KOMUNIKAT

Dotyczy: postępowania przetargowego na budowę budynku 24 rodzinnego na działce nr 422, w obrębie geodezyjnym nr 7, przy ul. Struga Bartoszczach.

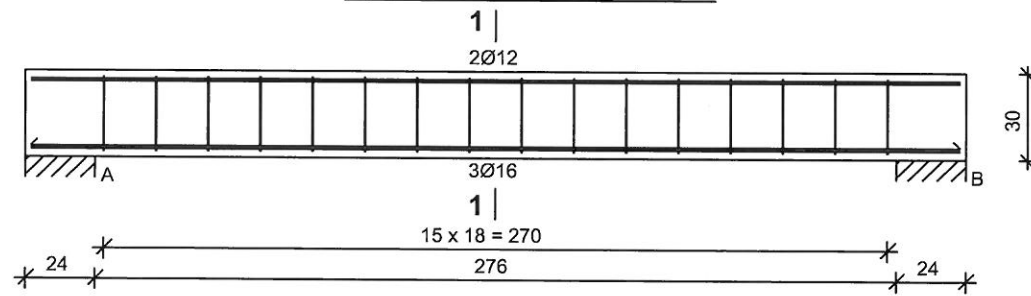
14. Poz. 227 przedmiaru - prosimy o uzupełnienie dokumentacji o rysunki szczegółowe furtek do piwnic oraz umiejscowienie na rzutach piwnic.
15. Na strychu brak podestu komunikacyjnego - dostępu do wyłazów dachowych - czy podest należy ująć w ofercie? Jeżeli tak, to prosimy o uzupełnienie dokumentacji o stosowne rysunki oraz uzupełnienie przedmiaru.

Ad. 14 Furtki nie występują, po dokonaniu zmiany nieistotnej polegającej na zamknięciu (obudowaniu) zejścia do piwnicy. W poziomie przyziemia przewidzieć należy drzwi zejściowe do piwnicy typowe 90/200.

belka poz.2.6 25x30 szt. 2

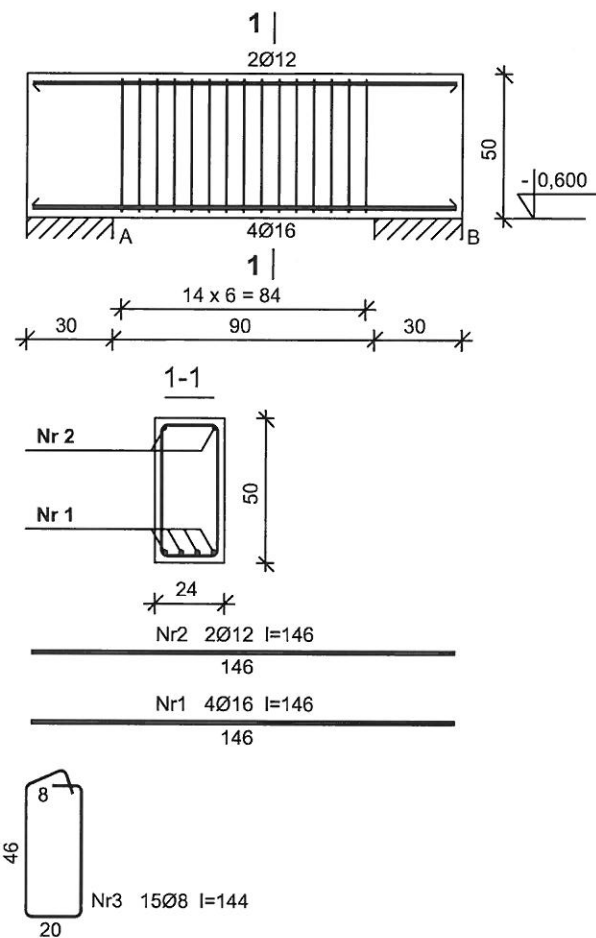
24. Prosimy o załączenie szczegółowych rysunków belek poz. 2,6, poz. 2.8 oraz poz. 2.9
25. Prosimy o przedstawienie rysunku konstrukcji nadproży monolitycznych w części piwnicy z zestawieniem zbrojenia.

- Ad. 23 Konstrukcję schodów oraz belek spocznikowych wykonać wg rysunków i zestawień na str. 15-19 opisu proj. konstrukcji.
- Ad. 24 poz. 2.6 - rys. w załączeniu, poz. 2.8 - na str. 18-19 opisu proj. Konstrukcji, poz. 2.9 - na str. 17-18 opisu proj. konstrukcji.
